柏崎刈羽原子力発電所  
新潟県中越沖地震後の設備健全性に係る  
点検・評価について

(せん断ひび割れ発生時の応力とひずみの関係)

【改訂版】

東京電力株式会社

図7 せん断ひび割れ発生時のせん断応力及びせん断ひずみの関係

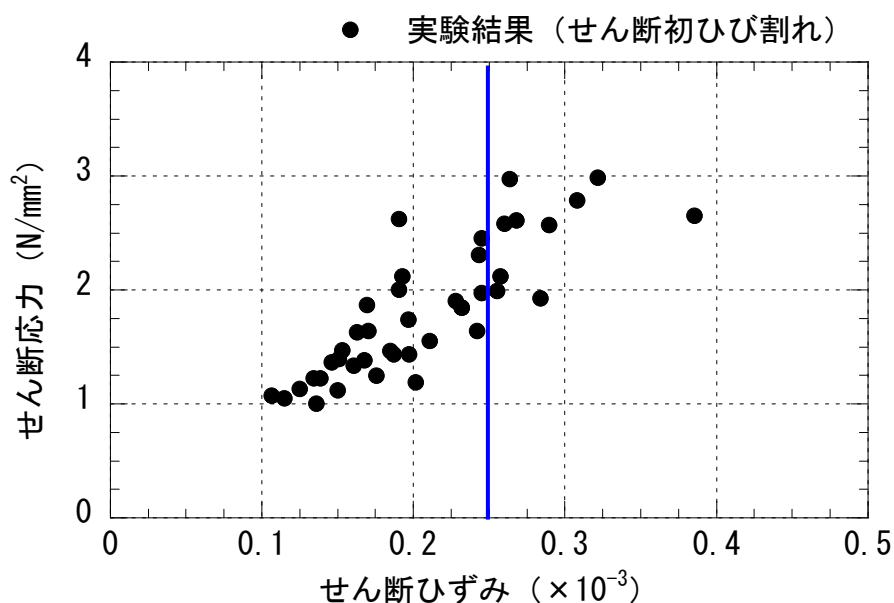
図7によると、一般建築物の場合と同様に、 $0.25 \times 10^{-3}$  というひずみの値よりも小さなひずみでひび割れが発生している事例も相当数あることが分かる。

RC規準に示された指標というのは、一般的な建築物を対象としたものであるため、今回原子炉建屋の耐震壁を対象に実施された過去の実験結果を整理して検討を行った。これは、公開されている文献のデータベース（42体）から初めてひび割れが観測されたひずみの値を整理したもので、表1及び図7に示す。こちらでもある程度のばらつきは生じているものの、平均的なひずみレベルは一般的な建築物と類似しており、 $0.21 \times 10^{-3}$  というひずみの値は原子炉建屋の復元力特性の第一折点とほぼ対応した数値となっている。また、平均的なせん断応力は  $1.80 \text{ N/mm}^2$  であり、JEAG4601の方法により算定する復元力特性上の第一折点に相当するせん断応力と比較すると、やや小さめの数値となっている。

図8 RC耐震壁の平均的なせん断応力とせん断ひずみの関係の模式図

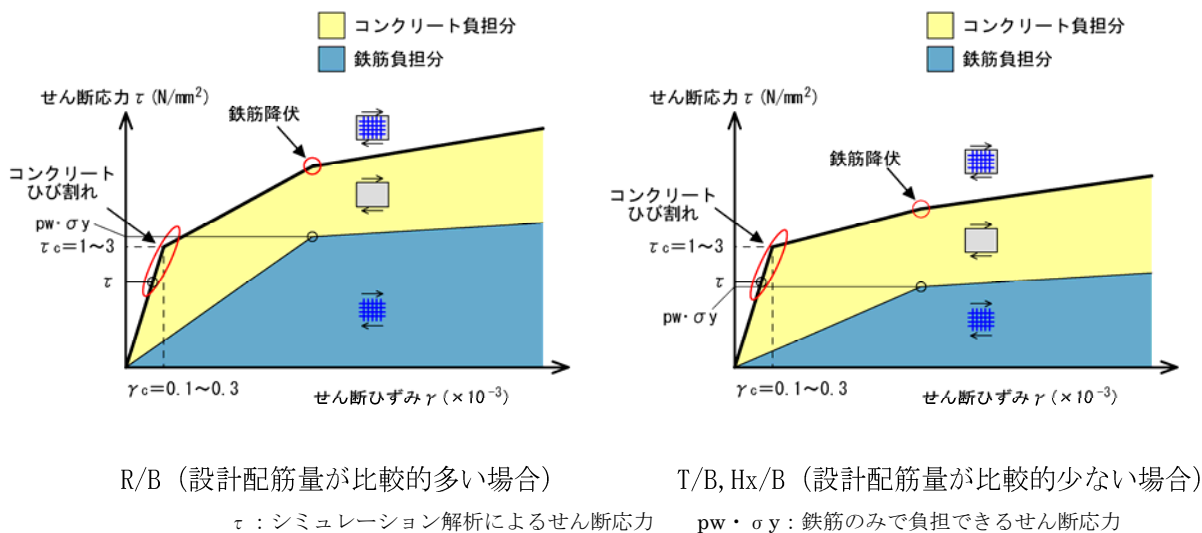
- ① シミュレーション解析に基づく構造評価において、ひび割れが発生する目安値として  $0.25 \times 10^{-3}$  というひずみの値を採用している。一方で、例えばこの目安値の半分程度の解析結果であるにも関わらず、現場の点検結果ではひび割れが確認されている。この両者の関係が矛盾したことを言っているようで分かりにくい。
- ② シミュレーション解析に基づく構造評価においては、ひずみの数値比較とは別に各階の平均せん断応力との数値比較についても行っているが、この時の指標としているのは「鉄筋のみにより負担できるせん断応力」であり、コンクリート寄与分は基本的に無視して評価を行っている。一方で、例えば鉄筋量が比較的少ないタービン建屋や海水熱交換器建屋の場合には、シミュレーション解析による平均せん断応力がこの「鉄筋のみにより負担できるせん断応力」とほぼ同じかまたはわずかに上回る階が確認されているものの、コンクリートの応力寄与分も考慮に入れた復元力特性では第一折点を超えていないので弾性範囲であるという評価結果があったが、この説明は分かりにくい。

原子炉建屋の場合は鉄筋量が多いので、見かけ上その影響度合は比較的小さいが、タービン建屋や海水熱交換器建屋のような鉄筋量が少ない場合には、その影響度合が大きくなり、場合によってはシミュレーション解析により発生したと考えられる各階のせん断応力が鉄筋のみで負担できるせん断応力を上回るような場合が生じることとなる。これらのことをイメージ化したものを、図8に示す。

参表-1 地震応答解析の記載項目の比較 (1号機原子炉建屋の例)

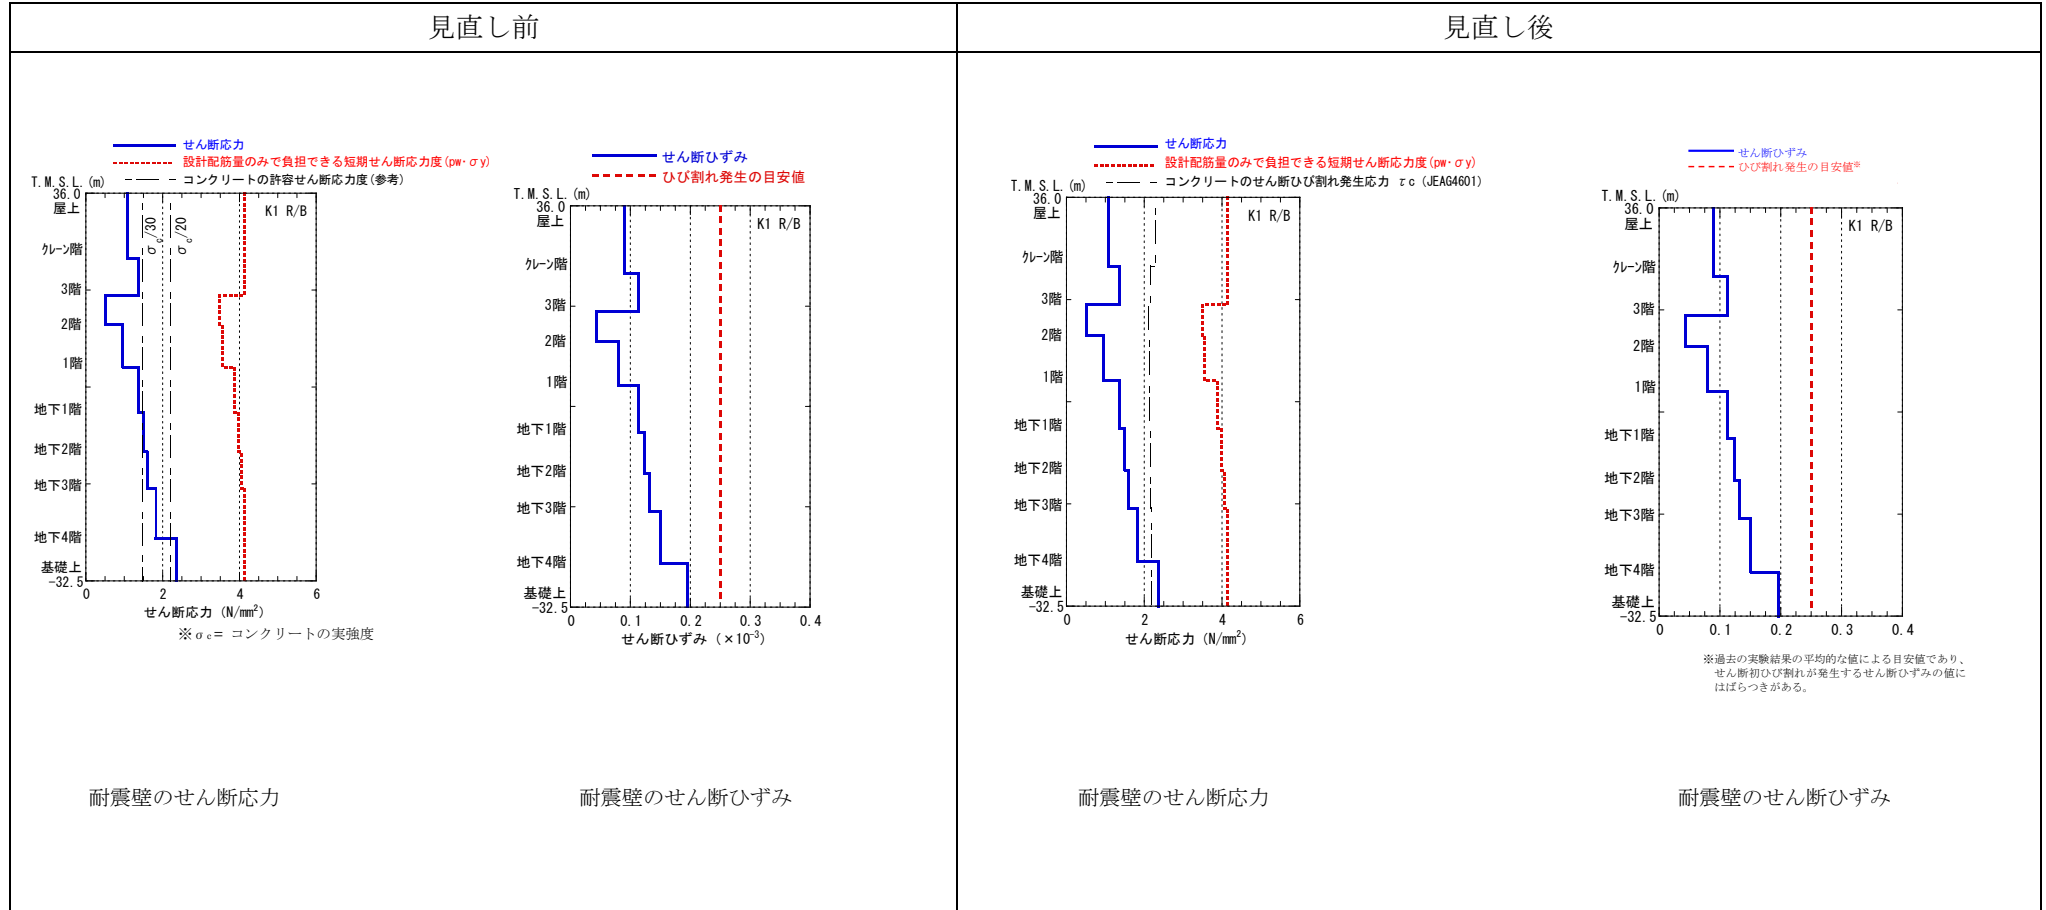
ただし、せん断ひずみの評価基準値を「ひび割れ発生の目安値( $0.25 \times 10^{-3}$ )」とすることは、目安値以下ではひび割れが発生しないという誤解を与えやすいというご指摘もあり、注釈を追記することとした。また、参考情報として、JEAG4601 の方法により算定する復元力特性上の第一折点にほぼ対応したせん断応力についても記載することとする。

- ① せん断応力を算出し、設計配筋量のみで負担できる短期せん断応力度と比較する
- ② せん断ひずみを算出し、ひび割れ発生の目安値( $0.25 \times 10^{-3}$ )との比較する

見直し前後のシミュレーション解析における記載項目の比較を参表-1 に示す。
